**Bebauungsplan 308 – Alter Schlachthof / Drieschplatz – .
Stellungnahme der Verwaltung zu den Stellungnahmen der Behörden (TÖB) aus der frühzeitigen Beteiligung**

Quelle: Karte zum Untersuchungsbereich, Bezirksregierung Düsseldorf/ Kampfmittelbeseitigungsdienst.

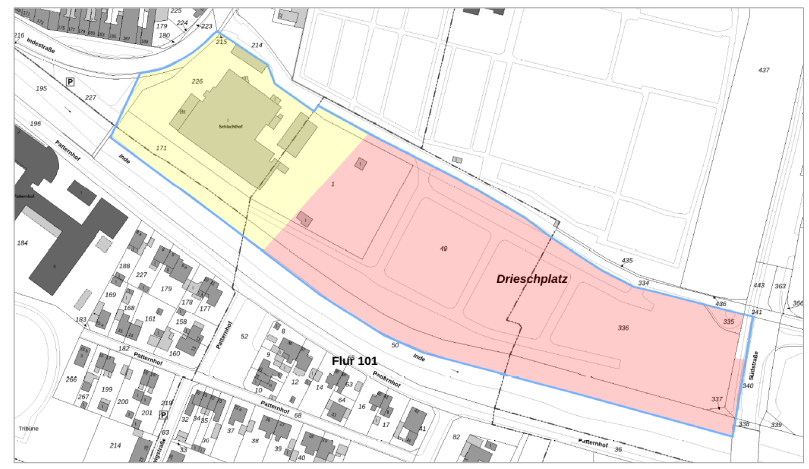
2.1 Luftbilder aus den Jahren 1939- 1945 und andere historische Unterlagen liefern Hinweise auf vermehrte Bodenkampfhandlungen. Es wird eine Überprüfung der zu überbauenden Fläche auf Kampfmittel im ausgewiesenen Bereich der beigefügten Karte auferlegt.

Sofern es nach 1945 Aufschüttungen gegeben hat, sind diese bis auf das Geländeneiveau von 1945 abzuschleifen.

Erfolgen Spezialbauarbeiten mit erheblichen mechanischen Belastungen wie Rammarbeiten, Pfahlgründungen, Verbauarbeiten etc. ist eine Bohrlochdetektion anzuwenden.

Die konkrete Untersuchung auf Kampfmittel betrifft nicht den Regelungsinhalt von Bebauungsplänen, sondern ist im Vorfeld von Baumaßnahmen zu berücksichtigen.

Dennoch wird vorsorglich ein entsprechender Hinweis in den Bebauungsplan aufgenommen.

Die Stellungnahme wird berücksichtigt.
